改善箇所説明図

基準不適合部位

ワイパーアーム取付ナット

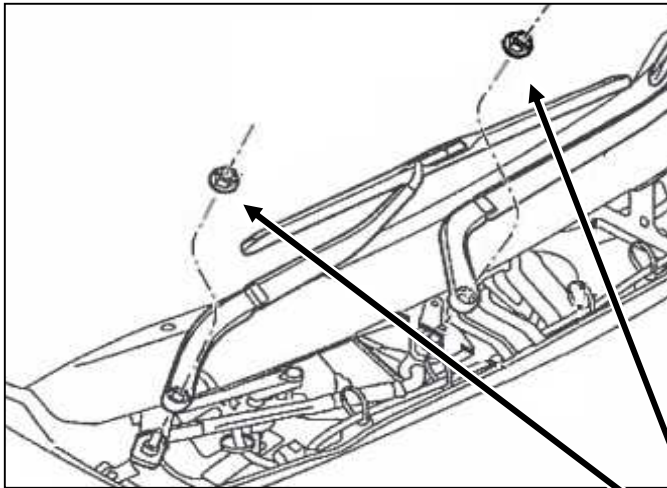
ワイパーアーム取付ナットにおいて、締付トルクの機器設定が不適切なため、ワイパーアームがピボットシャフトに十分に固定されていないものがある。そのため、使用過程においてワイパーの位置がずれ、ワイパーが適切に作動しなくなるおそれがある。

全車両、ワイパーアーム取付ナットの増し締めを行う。

識別 : 助手席側ドアロック・ストライカー下部固定ボルト頭部に黄色ペイントを塗布する。
